白岡市議会全員協議会説明資料  
—白岡駅東口駅前広場の整備について—  
【白岡駅東部中央土地区画整理事業】

令和7年7月24日

白岡市 都市整備部 街づくり課

## 白岡駅東口駅前広場の整備について (白岡駅東部中央土地区画整理事業)

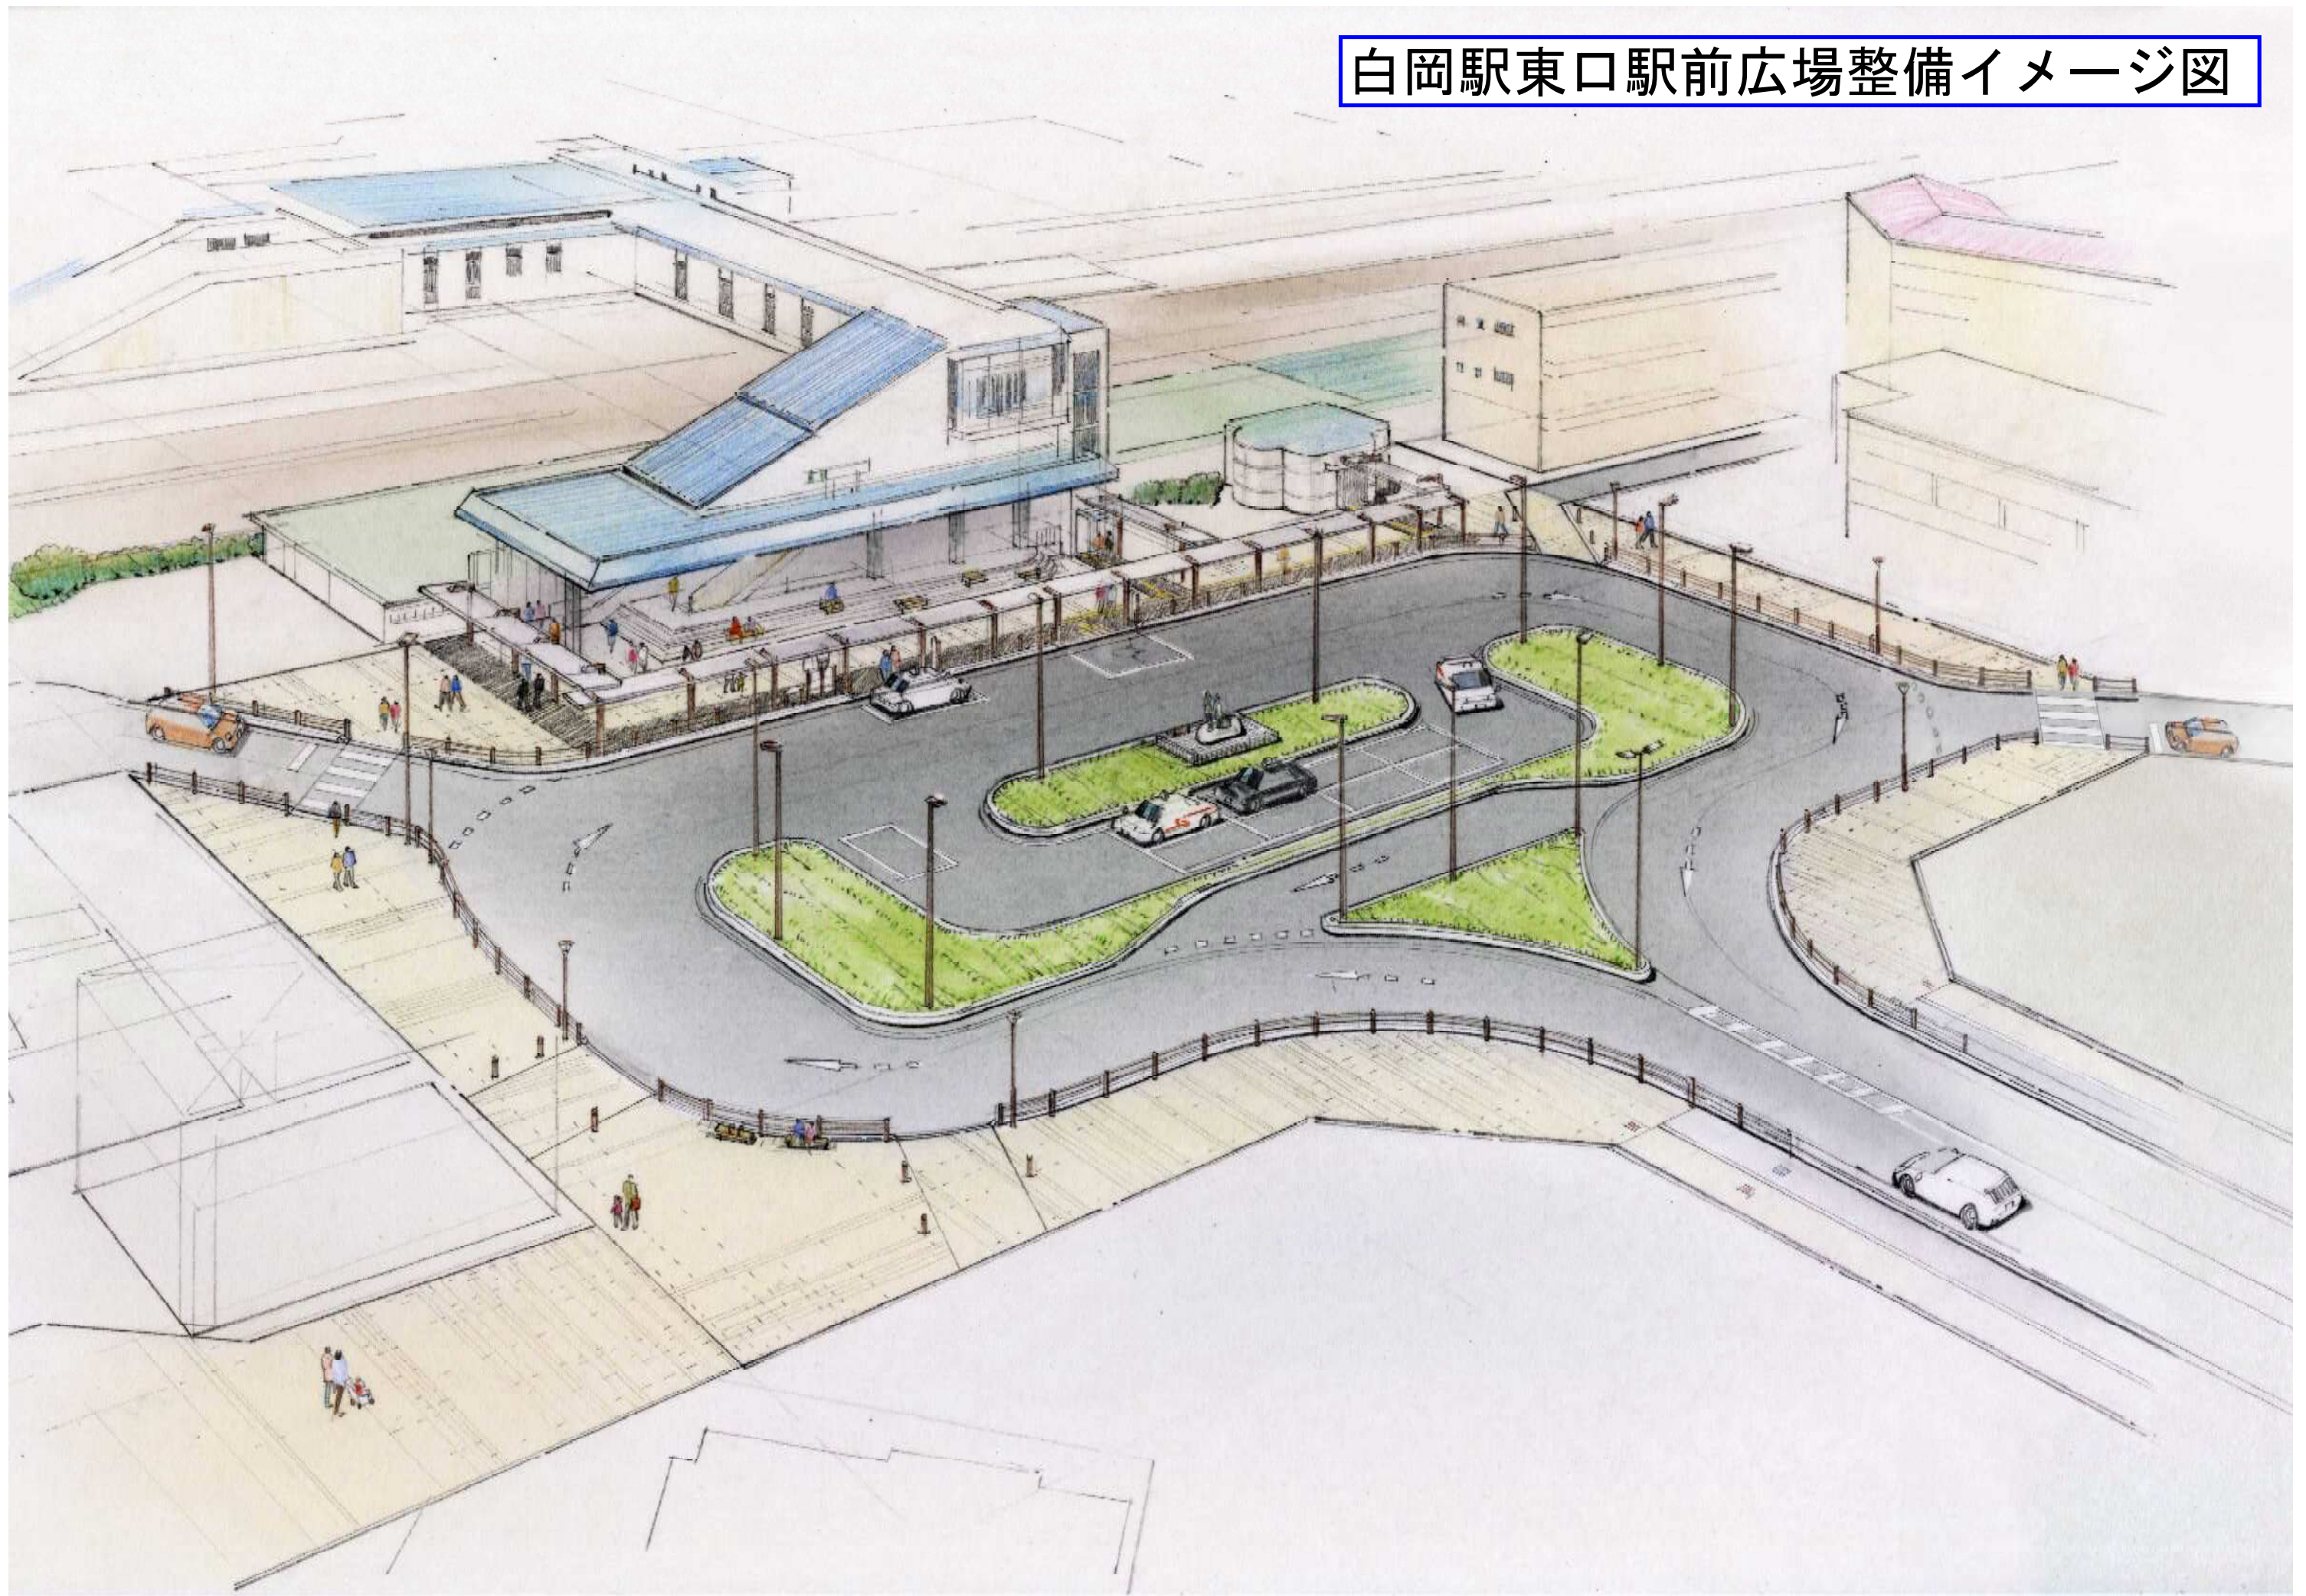
- ・現在、交通量はそれほど多くないため、車止めを設置する必要はないと考える。
- ・車止めを設置した場合、地域の交通利便性の低下につながる。
- ・車止めを設置した場合、周辺的生活道路がう回路として利用され、危険である。

⇒交通量に対して、車止めによる規制効果が小さく、過度なものと考えられます。

このことから、市としましては、市道6228号線と駅前広場の接続部に、一旦停止や速度の注意を促す路面標示等の対策を講じることとし、車止めは設置しない方針とします。
